喀什市浩罕乡 2025 年拱棚建设项目设计答疑

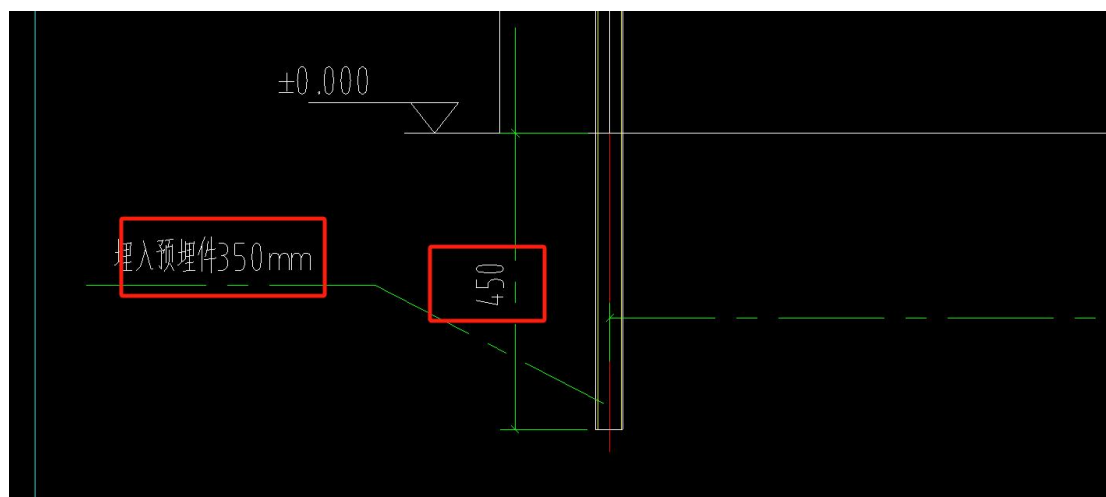
8. 每座棚是否需设置出地桩，出地高度为多少 cm，建议核实？

回复：需设置，出地距离为 30cm。
